PROTOKOLL ZUR PREISGERICHTSSITZUNG
am 28. und 29.11.2022

Nichtoffener Realisierungswettbewerb vorgeschaltetem Auswahl- / Losverfahren

Neubau Amtsgebäude 4, Landratsamt Tirschenreuth

1010

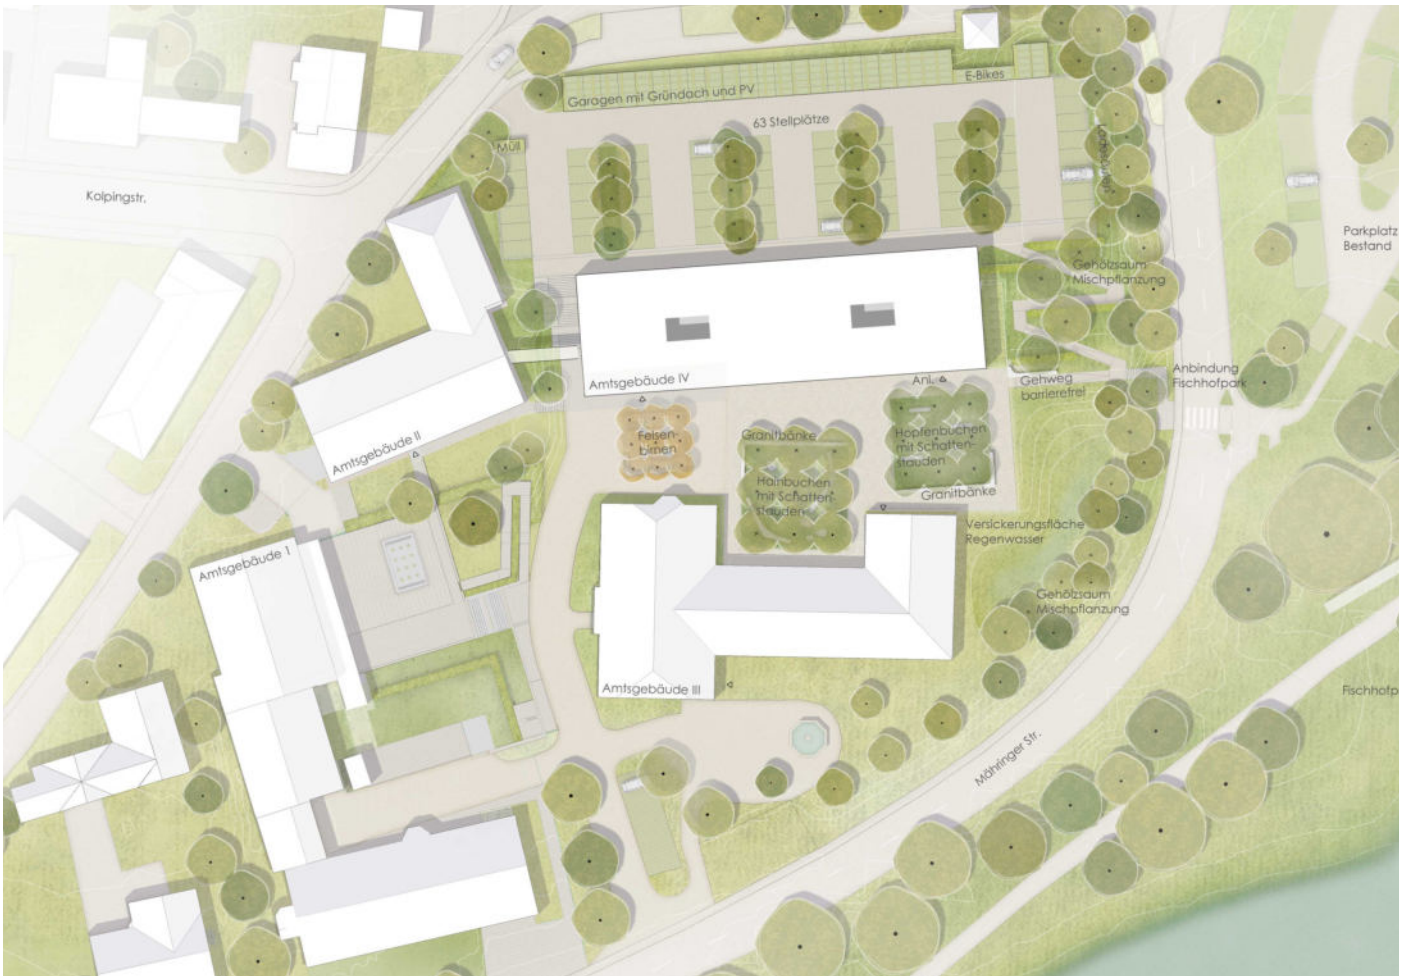
1010
Der prägnante und kraftvolle Baukörper bildet mit dem bestehenden Baudenkmal einen großzügigen Freibereich. Die Gestaltung des neuen Platzes mit Baumgruppen ist bereichernd für das gesamte Areal und steht nicht in Konkurrenz zum bestehenden Platz im Süden, sondern nimmt eine andersartige, dezente Haltung ein. Der Platz ist eben und bietet hohe Aufenthaltsqualität für Mitarbeiter, Fußgänger und Menschen mit Handicap.
Die geforderten Stellplätze werden im nördlichen Grundstücksbereich konzentriert und sinnvoll von der ruhigeren Johannisstraße aus erschlossen. Die bestehenden Stellflächen nördlich des denkmalgeschützten Gebäudes entfallen, so dass die Nordseite des Denkmals eine neue Qualität erhält und dem bestehenden Baukörper Respekt erwiesen wird. Weiter positiv zu werten ist der Verzicht auf eine Tiefgarage. Für die Dienstwägen werden Garagen mit Gründach und PV- Anlage an der Stelle des abzubrechenden

Molkereigebäudes vorgeschlagen. Diese Gebäudezeile fasst gestalterisch und städtebaulich gut den dahinterliegenden, begrünten Parkplatz. Durch die Konzentrierung der Stellplätze im nördlichen Grundstücksbereich bleibt der Innenbereich des Areals verkehrsfrei.

Der zeitgemäße und gleichzeitig zurückhaltende Baukörper überzeugt durch seine Klarheit und Funktionalität, sowohl in seiner äußeren Gestalt, als auch in der inneren Erschließung. Die Fassaden charakterisieren sich durch zeitlose Qualität und bilden einen unprätentiösen Impuls im Gebäudeensemble. Der Eingang ist über einen Gebäuderücksprung an der Südwestecke gut auffindbar. Im Foyer sind Besprechungsräume, Kantine und Freibereich für gemeinsame und erweiterbare Nutzung gut miteinander kombinierbar. Nicht eindeutig gelöst ist die Anlieferung der Kantine. In den Obergeschossen ist die Gebäudestruktur flexibel nutzbar, die dreihüftige Anlage bietet zwei innenliegende Lichthöfe mit natürlicher Belichtung, in deren Aufenthaltszonen für Pause und Kommunikation vorgesehen sind. Das Amtsgebäude 2 wird im 2. Obergeschoss über einen Glasgang zweckmäßig angebunden.

Die konzipierte Konstruktion als Holzbau aus Brettstapeldecke, Aufbeton und Massivholzwand ist ein innovativer Lösungsansatz und berücksichtigt sowohl ökologische, energetische und wirtschaftliche Aspekte. Alle Gebäudekennwerte liegen im optimalen wirtschaftlichen Bereich. Dadurch ist eine Reduzierung der Betriebskosten zu erwarten.

Die Arbeit leistet mit ihrem klaren städtebaulichen Ansatz einen überzeugenden Beitrag zur gestellten Aufgabe. Kluge innere Organisation, Stringenz, Einfachheit und Kompaktheit überzeugen ebenso. Ein besonderer ökologischer Aspekt ist der Verzicht auf eine Tiefgarage.

1015

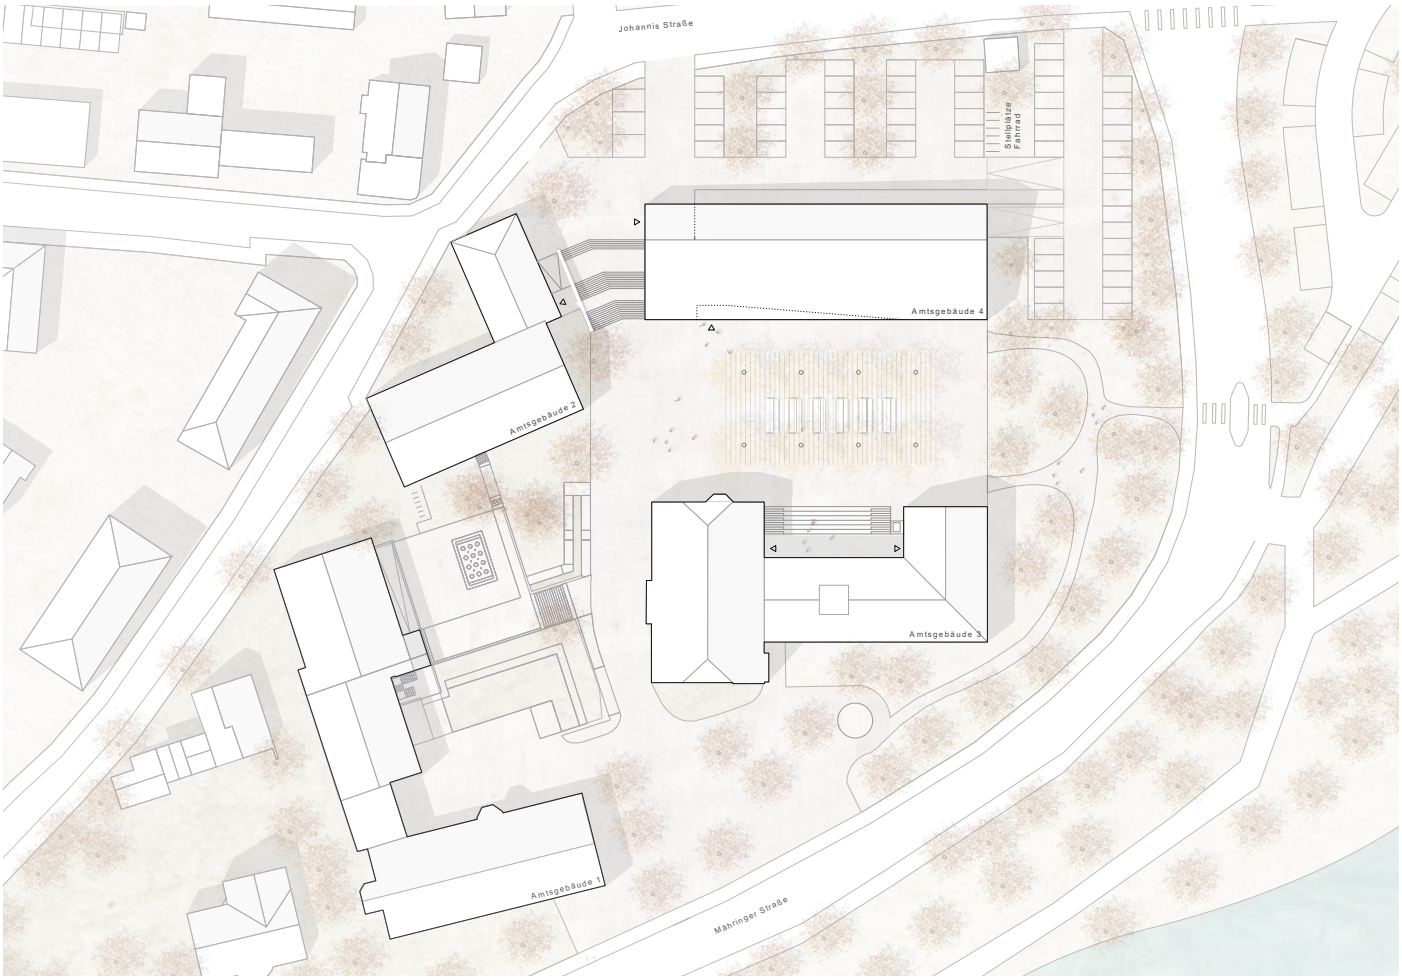
1015
Den Verfassern gelingt es einen ruhigen, zurückhaltenden Baukörper zu setzen, der das Ensemble im Norden sinnfällig ergänzt.
Die Ausrichtung des neuen Baukörpers parallel zum Amtsgebäude 3 schaffte einen neuen, autofreien Hof mit hoher Aufenthaltsqualität, der sich im Charakter vom Vorplatz zum Hauptgebäude abhebt. Er hält dabei ausreichend Abstand zum denkmalgeschützten Gebäude und gleichzeitig funktionale Nähe zum westlich angrenzenden Amtsgebäude 2.

Ob der Hof dabei zur Gänze, wenn auch wasserdurchlässig, befestigt und das denkmalgeschützte Amtsgebäude 3 mit einer hölzernen Tribüne ergänzt werden muss, wird kontrovers diskutiert. Die Tribüne könnte im Zusammenspiel mit der VHS aber durchaus für eine zusätzliche Belebung des Hofes sorgen. Ein freiräumlicher Abschluss zur Mähringer Straße, der die wichtige Wegeverbindung zum bestehenden Sammelparkplatz nicht negiert, wäre jedoch für eine besser Nutzbarkeit des Hofes wünschenswert.
Dabei sollte die nördlich gelegene, über die Johannisstraße sinnvoll erschlossene Stellplatzanlage neben dem nordwestlichen Nebeneingang im ersten Obergeschoss auch an den neuen Hof angebunden werden. Die lediglich einhüftige Tiefgarage ist aus wirtschaftlichen Gesichtspunkten ungünstig.

Als Massivbau aus Wärmedämmziegeln mit Kratzputzoberfläche konzipiert, ordnet sich das Gebäude in das Gesamtbild des Landratsamtscampus ein. Mit einfachen, gezielten Maßnahmen werden Haupt- und Nebeneingang an dem ansonsten angenehm reduzierten Baukörper akzentuiert. Ob das Schlämmen der Hohllochziegel im Innenraum ausreicht, wird jedoch bezweifelt. Der eigene Anspruch hier ein sich harmonisch einordnendes, ortstypisches und dennoch selbstbewusst zeitgenössisches Gebäude zu schaffen ist gelungen. Das asymmetrisch angeordnete Dach ist zwar auf der Südseite für die Sonnenenergienutzung optimiert, dennoch wird die Dachform im Kontext der historischen Gebäude kontrovers diskutiert.

Die Besprechungsräume und Kantinenbereiche auf Ebene 0 lassen sich gut miteinander kombinieren und lassen sich auch nach außen zum Hof erweitern. Der vorgeschlagene zweigeschossige Luftraum, in Anlehnung an die Tiefgarage wird kontrovers diskutiert. Die Flexibilität setzt sich in den Büroetagen fort und ermöglicht sowohl Großraum als auch Einzelbüros je nach Anforderung. Die im Falle von Einzelbüros nicht direkt belichteten Kommunikations- und Erschließungsbereiche in der Mittelzone werden kritisiert. Die klare Verteilung der Abteilungen auf die beiden Etagen und das großzügige, vom Eingangsbereich sofort auffindbare, vielleicht etwas zu üppige Haupttreppenhaus, ermöglicht eine besucherfreundliche Orientierung im Haus. Die unbelichtete, unterirdische, Anbindung an das Amtsgebäude 2 wird auf Grund der unterschiedlichen Gebäudeniveaus, auch hinsichtlich der Auswirkungen auf den Freiraum als problematisch betrachtet.

Die klassische Massivbauweise und die kompakte, an den richtigen Stellen großzügige Grundrissgestaltung lassen ein auch wirtschaftlich nachhaltiges Bauwerk erwarten.
Von den Autoren wird hier ein Konzept vorgeschlagen, das den gestellten Anforderungen überzeugend gerecht wird.

1021

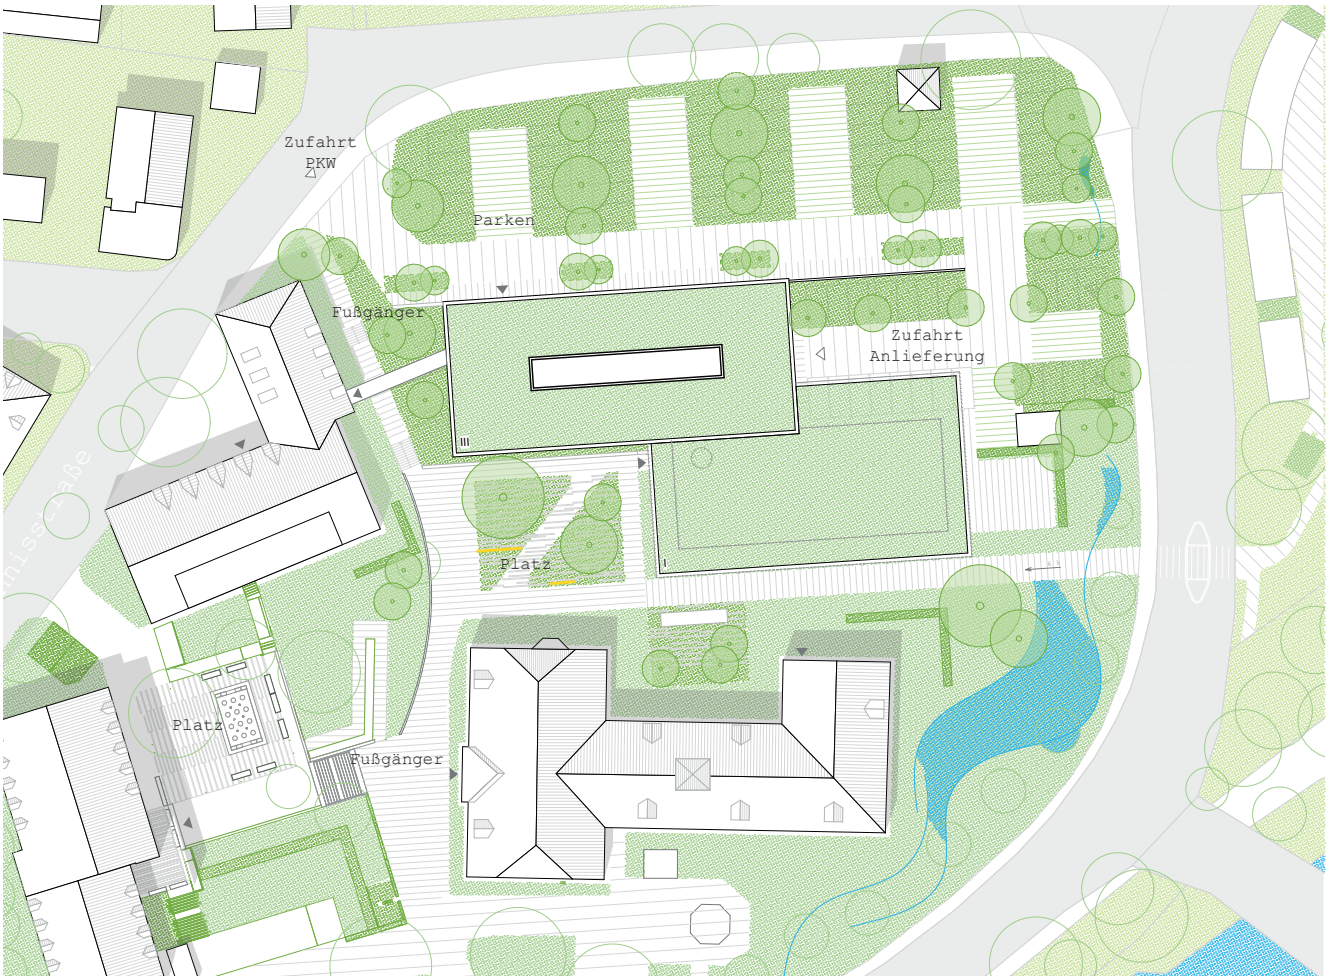
Das neue Gebäude ist eigenständig gesetzt und belässt die Topographie weitgehend. Mit dem angrenzenden Baudenkmal wird eine gut auffindbare Adresse von Südwesten gebildet. Das Hochparterre des Verwaltungsgebäudes begleitet angenehm zum Haupteingang.
Der angebotene Nebeneingang im Norden kann dagegen als Besuchereingang nicht überzeugen. Der Weg vom Parkplatz zum Haupteingang ist nicht selbsterklärend und nur mit sehr weitem Umweg barrierefrei. Die Wegeführung Nord-Süd zwischen den Amtsgebäuden 2 und 4 ist für Besucher schwer zu finden und wirkt in ihrer Ausformulierung insbesondere auch mit der begleitenden Böschung noch nicht durchdacht.
Die Architektur ist angenehm zurückhaltend und ist im Ensemble gut vorstellbar. Der Vorschlag, die Fassade durch Verwendung des Baustoffs Holz vom Bestand abzusetzen, wird positiv gesehen.
Der zurückgesetzte Sockelbereich überzeugt jedoch nicht. Dieser Versatz führt im Anschlussbereich von Kantine /Eingangsbereich zwangsläufig zu geometrischen und konstruktiven Problemen.

Die Verbindung zwischen dem Foyer und dem nördlichen Hauptbaukörper über eine enge Differenztreppe wird der Situation nicht gerecht und überzeugt räumlich nicht, ebenso bedarf der Übergang im 1. OG zwischen Amtsgebäude 2 und 4 einer gründlicheren Ausarbeitung. Die Anschlusspunkte sind sehr schematisch gesetzt.
Der eingeschossige Anbau mit Kantine und Mensa bildet zwar einen gut proportionierten Platz vor dem Haupteingang, weiß allerdings im weiteren Verlauf Richtung Osten nicht recht umzugehen mit dem Amtsgebäude 3. Das Flachdach als fünfte Fassade ist vor allem aufgrund seiner Größe fragwürdig.

Das Haus funktioniert im Prinzip gut. Alle Bereiche sind übersichtlich und gut auffindbar angeordnet. Der Luftraum über drei Geschosse ist im Hinblick auf den Brandschutz anspruchsvoll.
Die Kantine mit zugeordneten, schaltbaren Besprechungsräumen liegt sehr gut neben dem Haupteingang. Etwas bedauerlich ist, dass der Freisitz der Kantine nach Osten, zur Straße orientiert ist, und damit die Chance vertan wird, den viel schöneren Platz vor dem Haupteingang zu bespielen und zu beleben. Der Wickelraum fehlt, die WCs sind wohl zu wenige und manchmal auch zu klein und meist ohne Vorraum.
Wenn der Brandschutz im 3-geschossigen Treppenraum auf einfache Weise gewährleistet werden kann, handelt es sich um einen Beitrag im wirtschaftlichen Bereich.
Konstruktion und Energiekonzept erscheinen plausibel, wenngleich Nutzung und Art der Konstruktion wohl eine Lüftungsanlage erforderlich machen werden.

1003

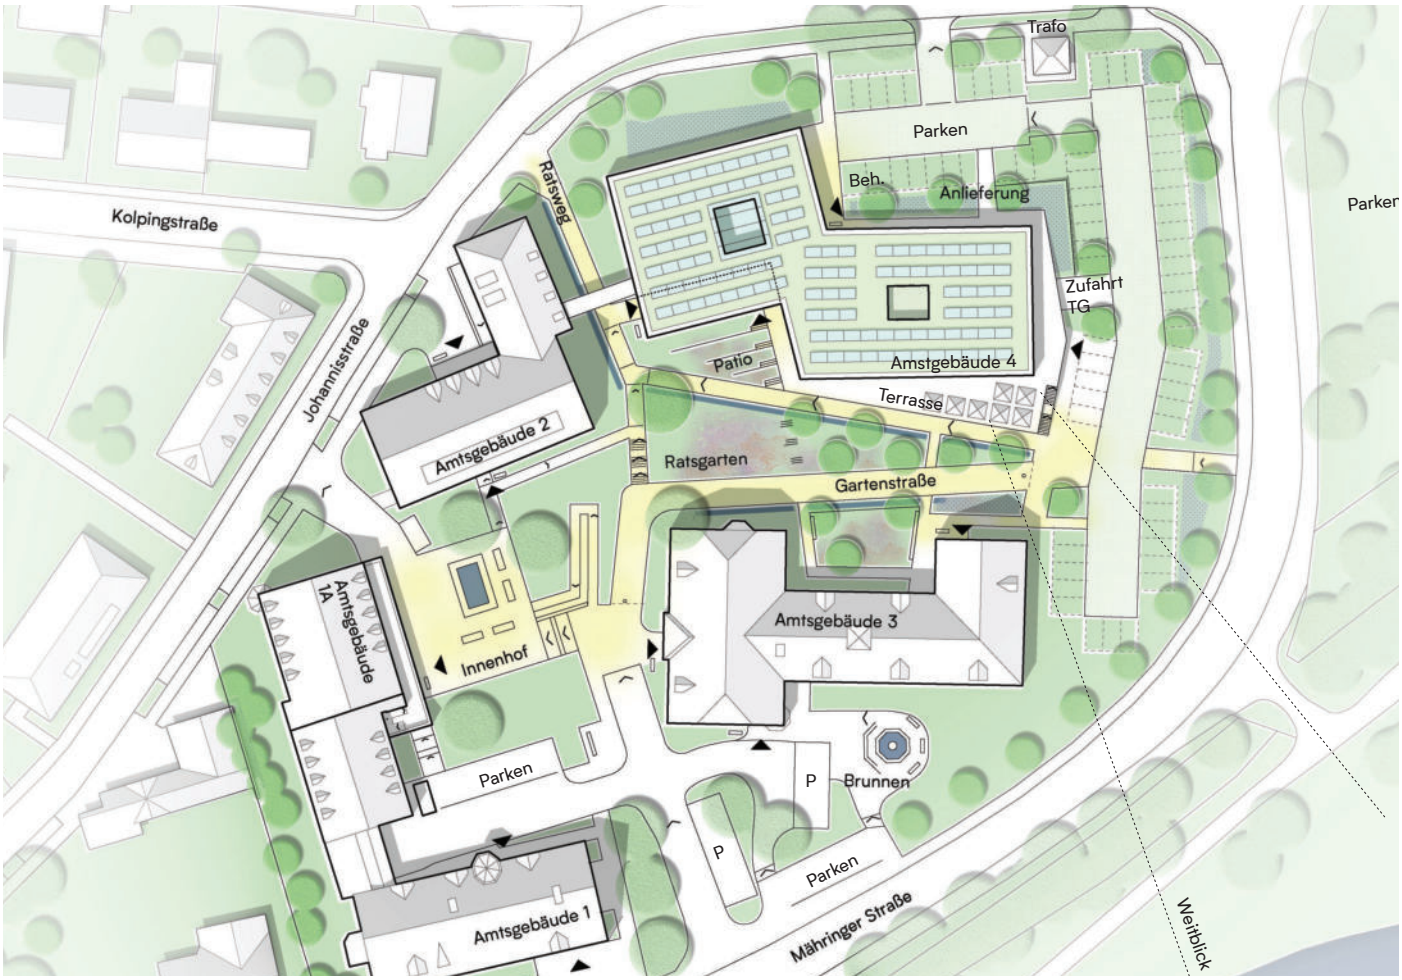
1003
Der leicht versetzte zweigeschossige Baukörper mit

Sockelgeschoss kann städtebaulich nicht überzeugen. Die Gestaltung der Fassaden im Kontext der historischen Bauten wirkt fremd.

1004

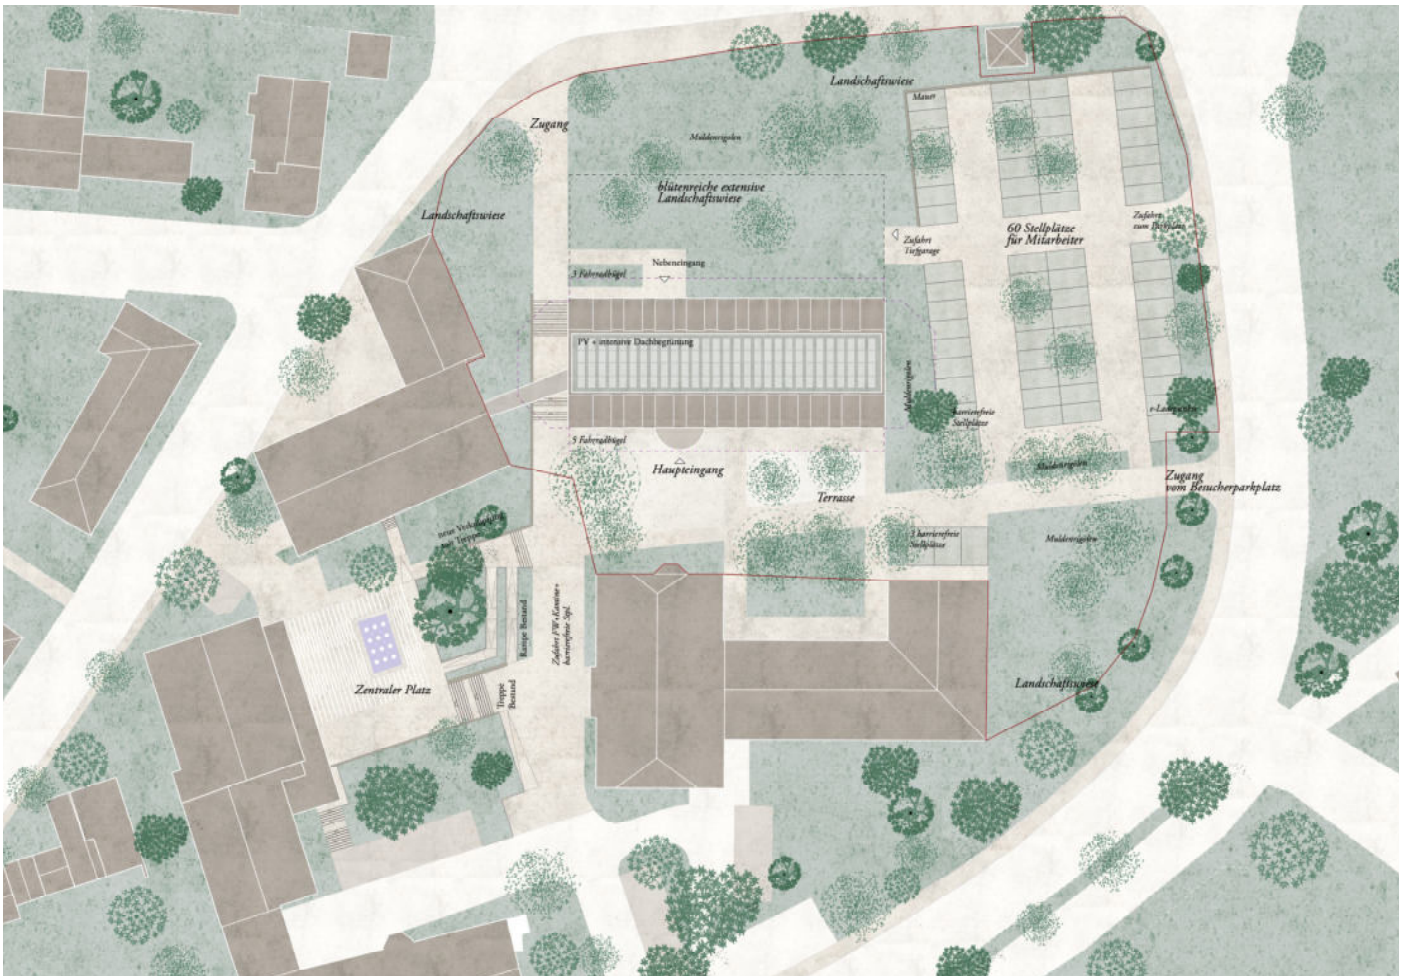
1004
Die expressive Form des Baukörpers wird im Kontext des historischen Ensembles abgelehnt. Die Nutzung der oberen Geschosse ist durch die schräge Dachform stark eingeschränkt.

1006

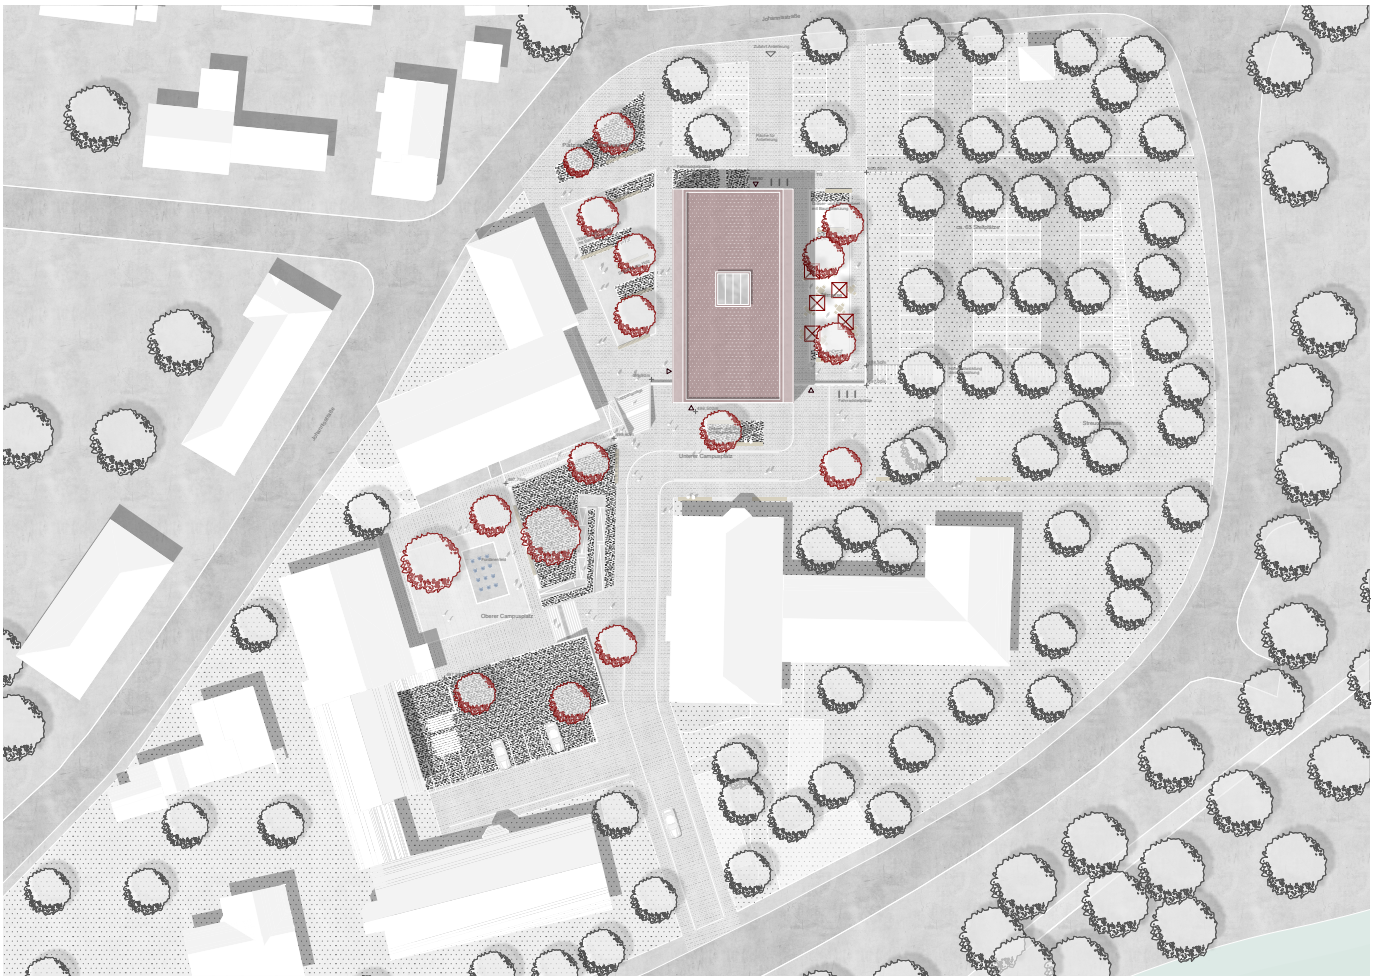
1006
Der fünfgeschossig in Erscheinung tretende Baukörper wirkt innerhalb des historischen Ensembles wie ein Fremdkörper. Die Erschließung der Tiefgarage vor dem Haupteingang ist unbefriedigend gelöst.
